Illustreret reservedelsliste - IPL-opdatering

530iP4

Beskrivelse af ændring

Reference 1

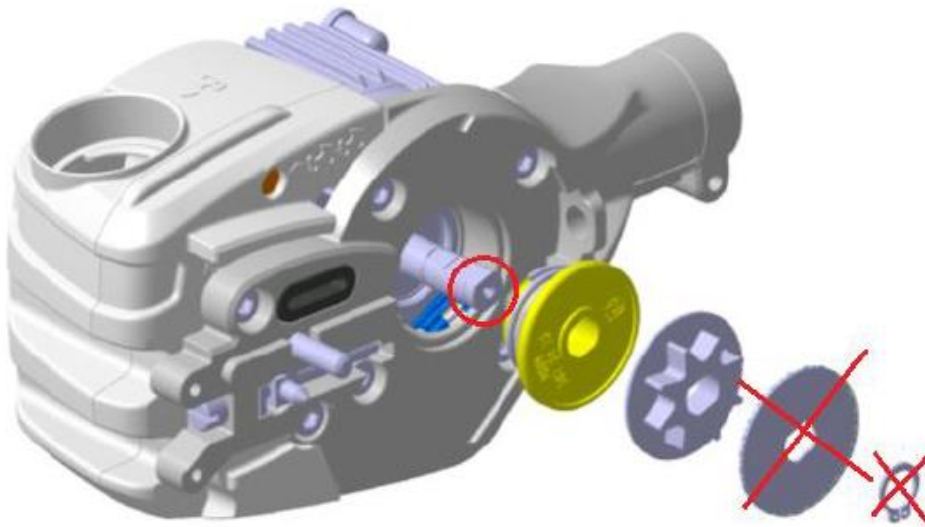
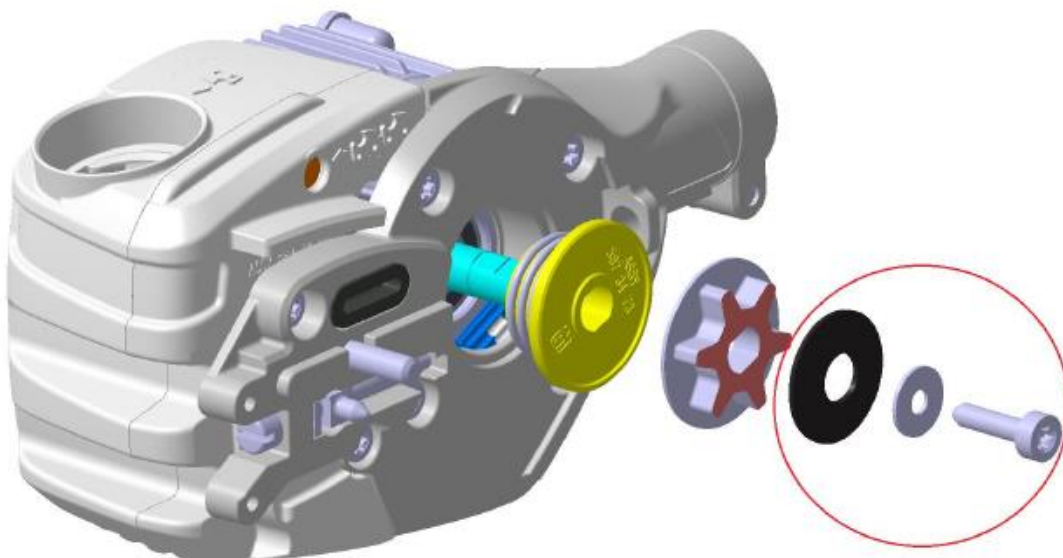
Motor assy is replaced with a new motor assy that has an internal threaded hole in the shaft.
The washer and circlip are replaced by a disc spring, washer and screw.
The screw must be tightened with 7-8 Nm and the spur sprocket must be held / fixed to enable that.

Old setup

New setup

Motorenhed 587 69 08-01 erstattet af motorsæt 546 70 36-01 inklusive motor (529 65 38-01), skivefjeder (597 67 01-01), spændskive (503 23 00-35) og skrue (503 21 53-20) (se reference 1 på side 2).

Reference 2 til IDENTIFIKATION AF SKÆRESYSTEM 529 53 71-01.

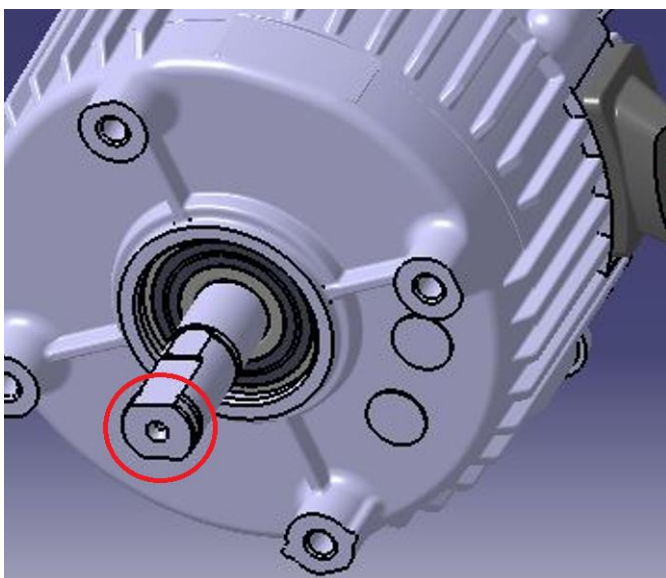
Gammelt SKÆRESYSTEM 529 53 71-01> (motoraksel uden skruehul) **KUN** kompatibelt med LÅSERING 735 31 12-00 og SKIVE 577 27 15-01. Dette gamle skæresystem omfatter MOTOR 587 69 08-01.

Nyt SKÆRESYSTEM 529 53 71-01> (motoraksel indeholder et skruehul, se nedenfor) **KUN** kompatibelt med SKIVEFJEDER 597 67 01-01, SKIVE 503 23 00-35 og SKRUE 503 21 53-20. Dette nye skæresystem omfatter MOTOR 529 65 38-01.
